RESUELVE CONSULTA DE PERTINENCIA DE INGRESO AL SISTEMA DE EVALUACIÓN DE IMPACTO AMBIENTAL, "MODIFICACION PROYECTO FOTOVOLTAICO LIBERTADORES".

RESOLUCIÓN EXENTA N° 305 /2019

Valparaíso, 16 SET. 2019

Imagen N°1: Modificación Propuesta

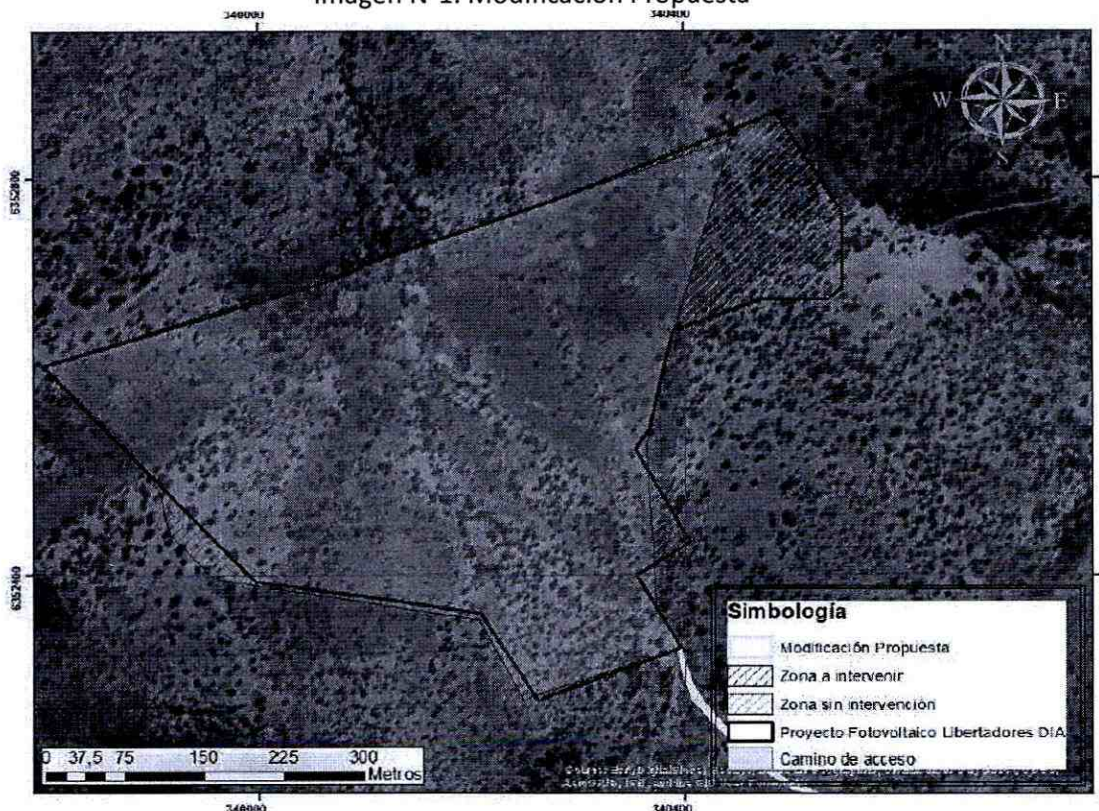
- b) La disminución de superficie comparada con la superficie del proyecto original se muestra en la siguiente figura.

Imagen N°2: Modificación Propuesta y zonas de bosque de preservación

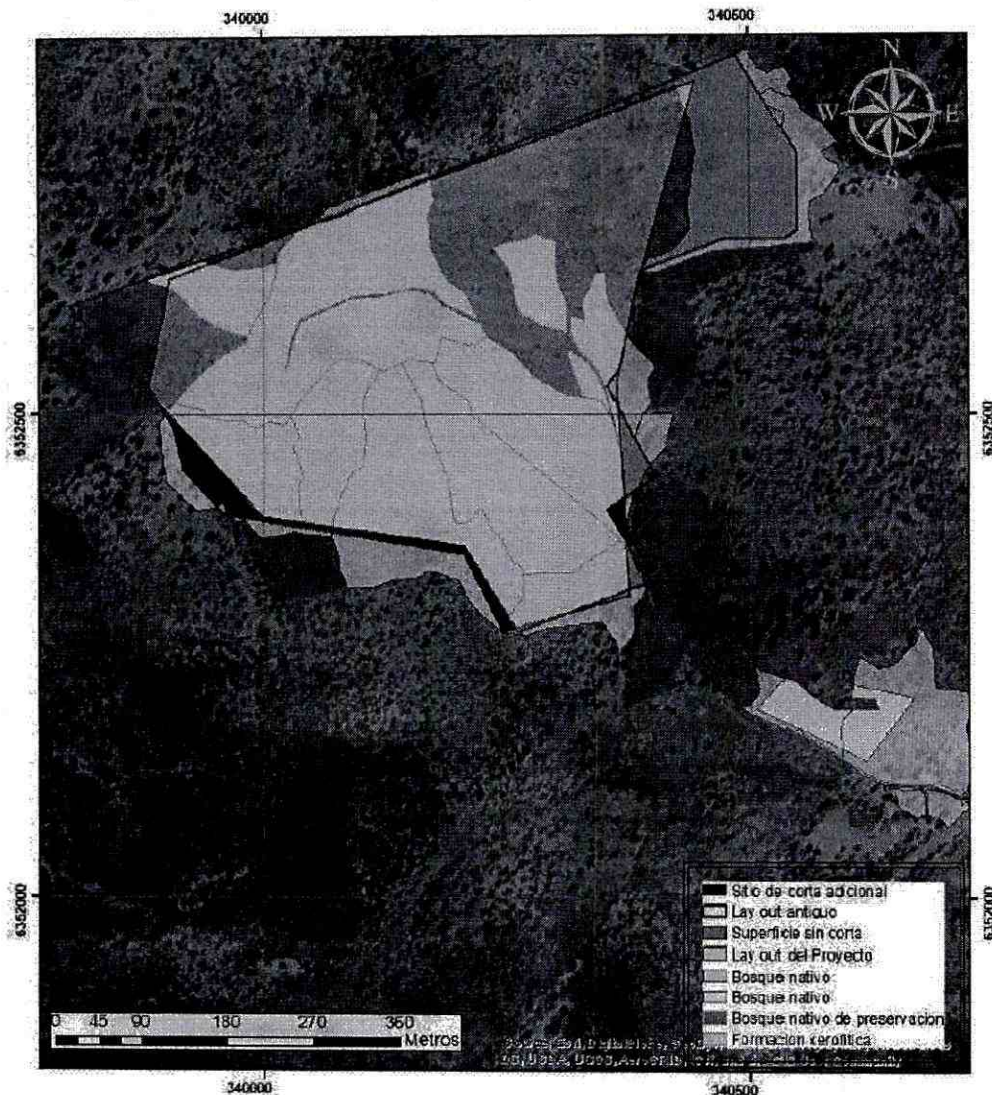
- c) Si bien el proyecto requeriría la intervención de 0,6 hectáreas, esta superficie se ubicaría dentro de la zona evaluada ambientalmente, oportunidad en que se reconoce la existencia de bosque de preservación en la zona colindante, sin embargo esta formación vegetal no se vería afectada con la modificación solicitada, tal como se observa en la siguiente imagen.

1. Aún cuando las superficies totales de bosque a intervenir se reducen con la modificación propuesta, ésta implica la intervención de nuevas áreas de bosque nativo, que de acuerdo a lo declarado por el titular alcanzarían a 0,60 ha, que si bien fueron parte del área de estudio del proyecto evaluado ambientalmente, no cuentan con el respectivo permiso

ambiental sectorial (PAS 148). Téngase presente que el PAS 148 aprobado, aplica sólo para las áreas solicitadas originalmente y aprobadas según RCA 025/2018, que se encuentran claramente graficadas en los planos asociados al PAS 148 aprobado y en ningún caso puede hacerse extensivo a nuevas áreas.

2. *Las nuevas áreas de corta propuesta, se encuentran inmediatamente aledañas a formaciones clasificadas como bosque nativo de preservación, reconocido así por el titular tanto en el proyecto original como en la pertinencia, esta circunstancia en particular, es materia de evaluación ambiental, que debe determinarse que la modificación no genera efectos directos o indirectos a ejemplares de la especie objeto de protección o alteración de su hábitat, de modo que se pueda acreditar que se cumple con lo establecido en el artículo 19° de la Ley 20.283, así como que no se genera ninguno de, los efectos , característicos o circunstancias del artículo 11° de la Ley 19.300*
